## 112 年度第 3 次「彰化縣政府建築執照審查暨建管法令執行疑義」會議

壹、時間：112 年 7 月 7 日(星期五)下午 2 時 00 分

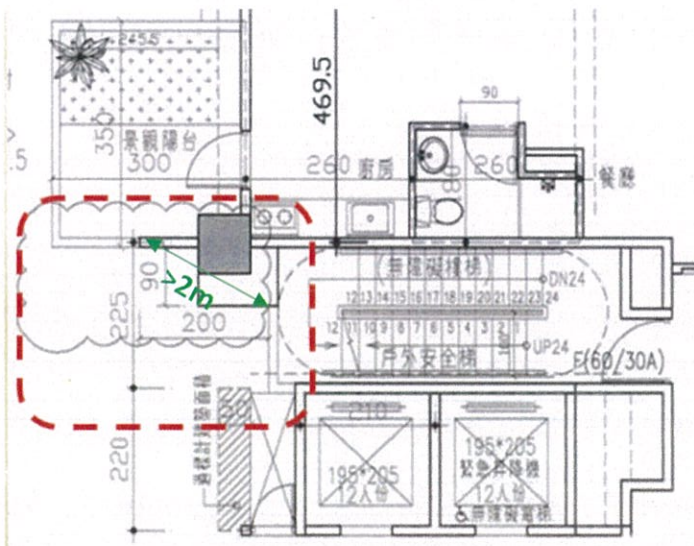
工廠類建築物之屋簷、建築物出入口雨遮、雨遮或花臺是否計入該層樓地板面積，提請討論。

依據建築技術規則第 273 條規定：本編第 1 條第 3 款陽臺面積得不計入建築面積及第 162 條第 1 款陽臺面積得不計入該層樓地板面積之規定，於工廠類建築物不適用之。

依建築技術規則設計施工編第 273 條僅規定工廠類建築物之陽台應計入建築

面積及該層樓地板面積，惟屋簷、雨遮、出入口雨遮或花臺應無前開規定之適用，仍依本編第1條第1項第3款及第162條第1項規定辦理。

(案例一)

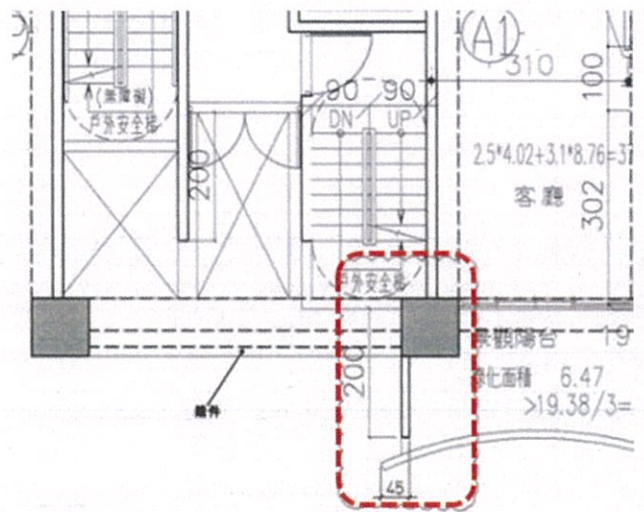
1. 依內政部營建署 98 年 11 月 19 日營署建管字第 0982922921 號、100 年 2 月 15 日營署建管字第 1000001383 號及 100 年 7 月 21 日營署建管字第 1002912493 號函所釋示，戶外安全梯之開口與建築物任一開口(除戶外安全梯防火門外)間之距離，不得以實際牆面折線距離累計計算，應以直線距離量測，先予敘明。
2. 戶外安全梯與開口距離沿建築物實際牆面之單一直線距離量測已達 2 公尺以上時，如於直線距離 2 公尺(半徑)範圍內有開口，如下列案例，執行方式，提請討論。

案例一至案例三，戶外安全梯與開口距離如建築物沿實際牆面之單一直線距離量測倘已達 2 公尺以上時，則尚符建築技術規則設計施工編第 97 條第 1 項第 2 款第 2 目之規定，惟仍應依內政部營建署 100 年 7 月 21 日營署建管字第 1002912493 號函辦理。
